I Результаты обследования:
1. Территории, прилегающей к зданию (участка)

МДОАУ «Детский сад №3»,
460000, г. Оренбург, ул. Володарского, д. 3
Наименование объекта, адрес

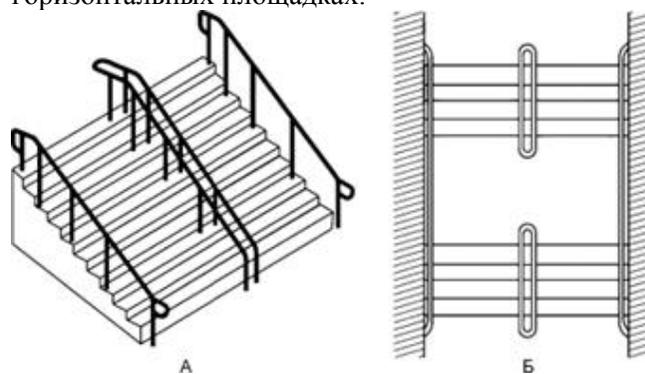
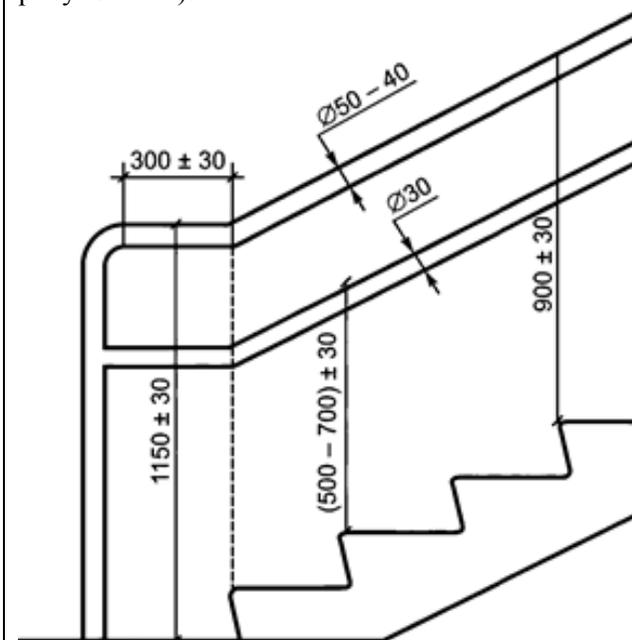
-у лестницы наружной отсутствуют поручни, в том числе центральный разделительный (ширина марша лестницы более 4м)

5.1.13. С двух сторон одно- и многомаршевых внешних лестниц следует предусматривать непрерывные по всей их длине ограждения и поручни в соответствии с ГОСТ Р 51261.

При расчетной ширине прохожей части внешней лестницы 4 м и более следует предусматривать центральные двусторонние поручни. Они могут выполняться с разрывом в плане на горизонтальных площадках.

быть горизонтальными и выступать за границы лестничных маршей на 0,3 м.

Рекомендуется оборудовать лестницу поручнями округлого сечения диаметром от 0,04 до 0,06 м с завершающими горизонтальными частями, длиннее марша лестницы на 0,3 м (допускается от 0,27 до 0,33 м) с не травмирующим завершением.

Пример обустройства пандуса наружного:

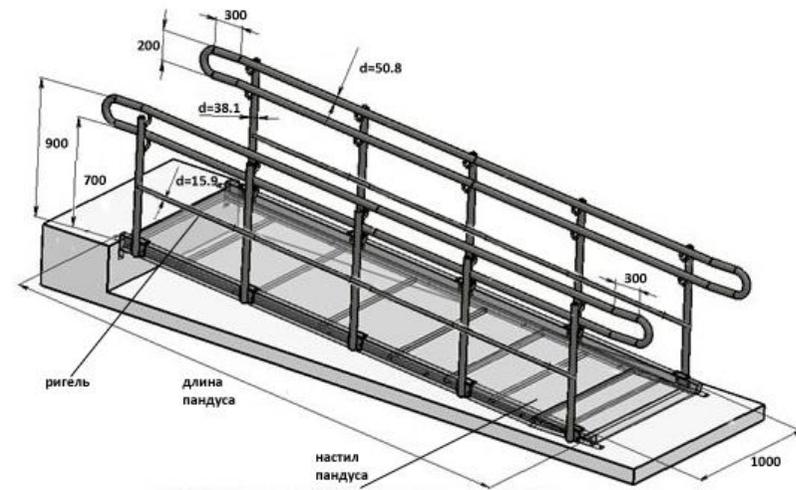
2.2	Пандус (наружный)	нет	-	-	-лестница (наружная) не продублирована пандусом или подъемным устройством в соответствии с требованиями СП 59.13330-2020 «СНиП 35-01-2001 Доступность зданий и сооружений для маломобильных групп населения» (п.5.1.14-5.1.17) и ГОСТ Р 51261 -2022	К,О,С	СП 59.13330.2020: 5.1.14 У внешних лестниц для подъема МГН следует предусматривать: - пандусы при перепаде высот от 0,14 м до 6,0 м; - платформы подъемные с вертикальным перемещением по ГОСТ Р 55555 при перепаде высот до 3,0 м 6.1.2 В доступных входах в здание (сооружение) следует свести к минимуму разность отметок тротуара и тамбура. При перепаде высот входные площадки кроме лестницы должны иметь пандус. Применение для инвалидов вместо пандусов аппарелей не допускается. Параметры наружного пандуса входных групп следует принимать по 5.1.14– 5.1.16. -обустроить у входа в здание пандус наружный в полном соответствии с требованиями СП 59.13330-2020 «СНиП 35-01-2001 Доступность зданий и сооружений для маломобильных групп населения» (п.5.1.14-5.1.17) и ГОСТ Р 51261-2022 «Устройства опорные стационарные для маломобильных групп населения. Типы и общие технические требования» (раздел 5.2 Поручни на пандусах).	КР, ТР

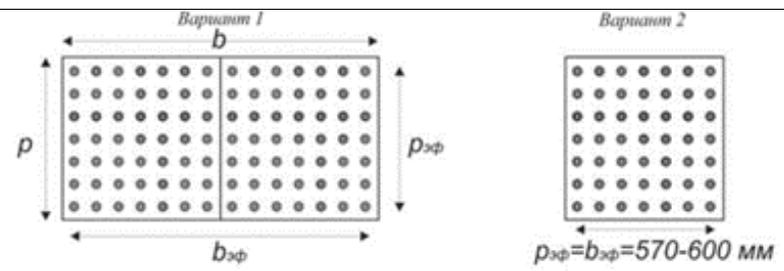
- перед входной дверью отсутствуют предупреждающие тактильно-контрастные указатели	С	Установка ПТКУ нормативно (на ширину дверного полотна перед дверью) невозможна в виду наличия части стены напротив входной двери. В связи с этим установить предупреждающие тактильно-контрастные указатели глубиной 0,5-0,6м, с высотой рифов 5мм слева от входной двери на расстоянии 0,3м от дверного полотна по ходу движения к двери.	ТР

Знак доступности объекта для инвалидов, передвигающихся на креслах-колясках

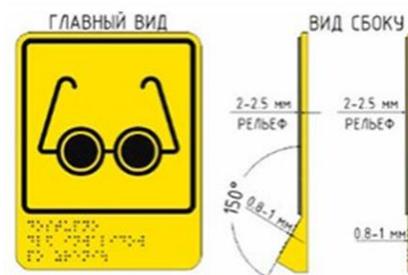
-перед входом в здание отсутствуют знаки доступности (хотя в н/вр объект не полностью приспособлен к адаптации незрячих К,С,Г)

ГОСТ Р 52131-2019 «Средства отображения знаковые для инвалидов по зрению. Технические требования»
 4.3.7 Требования к специализированным знакам обозначения доступности объектов для инвалидов (знакам доступности)
 4.3.7.1 Обязательными для применения являются следующие знаки доступности объектов для инвалидов:

- передвигающихся на креслах-колясках, использующий символическое изображение (пиктограмму) инвалида на кресле-коляске (приложение Б, рисунок Б.1);
- по слуху, использующий символическое изображение (пиктограмму) уха, перечеркнутого по диагонали широкой полосой (приложение Б, рисунок Б.2).
- по зрению, использующий символическое изображение (пиктограмму) очков (приложение Б, рисунок Б.3);

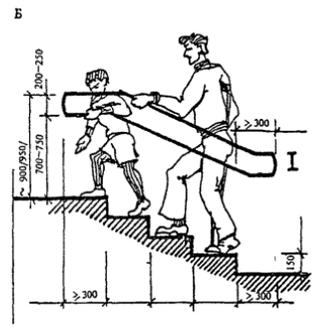
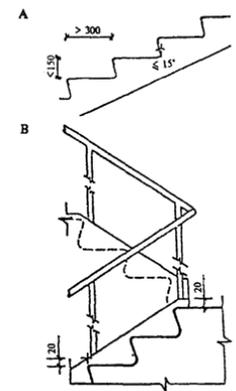
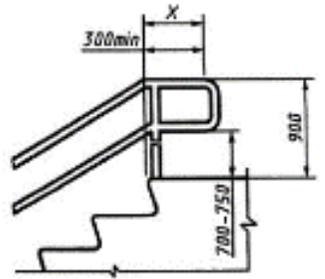
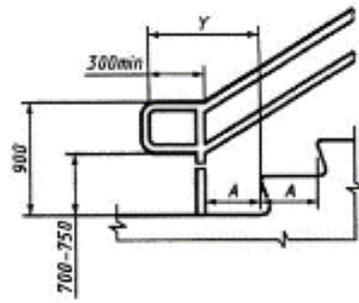
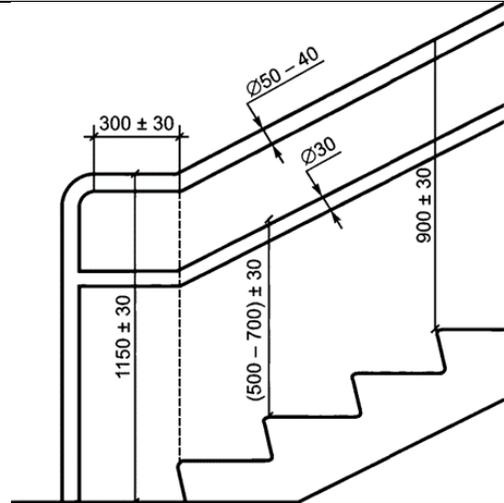
3.2	Лестница (внутри здания)	есть	№ 7	№ № 10, 11	-на проступях краевых ступеней лестничных маршей отсутствуют противоскользящие контрастные полосы	С	-на проступях краевых ступеней лестничных маршей должны быть нанесены одна или несколько противоскользящих полос, контрастных с поверхностью ступени, как правило, желтого цвета, общей шириной 0,08–0,1 м. Допускается применение контрастных противоскользящих полос с фотолуминисцентным покрытием, если это предусмотрено заданием на проектирование. Расстояние между краем контрастной полосы и краем проступи ступени – не более 0,04 м. В том случае, если лестница включает в себя несколько маршей, предупреждающая тактильная полоса обустраивается только перед верхней ступенью	ТР

<p>верхнего марша и нижней ступенью нижнего марша. (п.6.2.8. СП 59.13330.2020)</p>  <p>Параметры тактильных контрастных полос на ступенях</p>	
				<p>-конструкция установленных поручней на лестницах не соответствует техническим требованиям, предъявляемым к стационарным опорным устройствам, -высота верхнего поручня составляет 1,2м -поручни установлены только с одной стороны</p>	О,С	<p>СП 59.13330.2020 6.2.11 Вдоль обеих сторон всех пандусов и открытых лестниц необходимо устанавливать ограждения с поручнями. Поручни следует располагать на высоте 0,9 м, у пандусов – дополнительно на высоте 0,7 м. Верхний и нижний края поручней пандуса должны находиться в одной вертикальной плоскости с границами прохожей части пандуса (краем бортика). ГОСТ Р 51261-2022 «Устройства опорные стационарные для маломобильных групп населения. Типы и общие технические требования» 5.3.5 Поручни лестницы, за исключением внутреннего поручня лестницы в лестничной клетке, должны иметь с обеих сторон участки, выходящие за пределы лестничного марша минимум на (300 ± 30) мм. Указанные участки поручней должны быть горизонтальными. 5.3.6 Поручни на лестнице выполняются на одном или двух уровнях: высота верхней части охватываемой поверхности лестничного поручня от края поверхности проступи ступени должна быть (900 ± 30) мм; в учреждениях с возможным пребыванием детей высота дополнительного поручня — от 500 до 700 ± 30 мм в зависимости от возрастной категории детей. Для детей старше пяти лет допустимо использовать поручень на высоте 700 мм 5.3.7 Форма завершающих частей поручней должна быть травмобезопасной: с плавным завершением вниз, в сторону ограждения или стены, а при парном их расположении на двух уровнях поручни должны быть соединены между собой</p>	ТР
